VKM 23244

Bulletin technique - Février 2006

PSA 1.9 D (moteurs DW8) et PSA 2.0 HDi 8V (moteurs DW10)

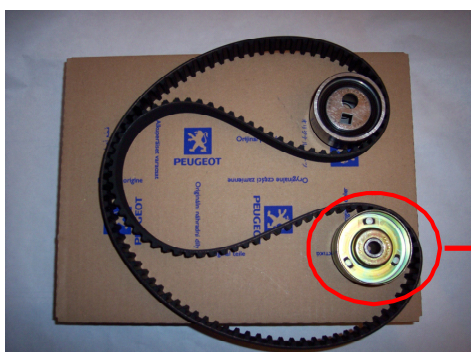
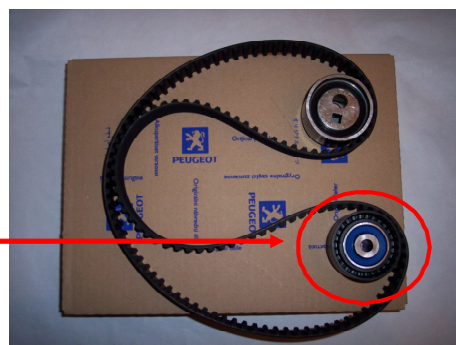
PSA a récemment modifié le contenu des kits d'origine pour ses moteurs DW8 et DW10. La conception du galet de distribution a évolué.

Le nouveau galet de distribution comporte une poulie en plastique, alors que l'ancien modèle comportait une poulie en métal.

Le VKM 23244 a été remplacé par le VKM 23246.

Le nouveau galet de distribution étant identique à celui du VKM 23246, le VKM 23244 a été remplacé par le VKM 23246.
